Keuringsverslag van een elektrische laagspanning- en zeer lage spanningsinstallatie

NIET CONFORM

Datum keuring: 11/03/2024

Straatnaam Vijverstraat
Huisnummer 16
Busnummer
Postcode 3090
Gemeente Overijse
Land België

Afbeelding schakel- en verdeelbord:

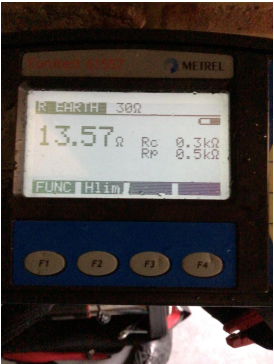
- I5.05 De deur en/of afschermplaat van het schakelbord dient (terug)geplaatst worden. Aanraking van onder spanning staande delen mogelijk. (Boek 1 Afdeling 5.1.4. en 5.3.5.1.A. en 4.2.2.3.)

- I5.09 De genaakbare, naakte onder spanning staande delen zijn onvoldoende afgeschermd. (Boek 1 Afdeling 5.1.4. en 4.2.2.3.)
- I5.10 Niet gebruikte invoeringen van het verdeelbord zijn niet correct of onvoldoende afgedicht. (Boek 1 Afdeling 5.1.4. en 4.2.2.3.)
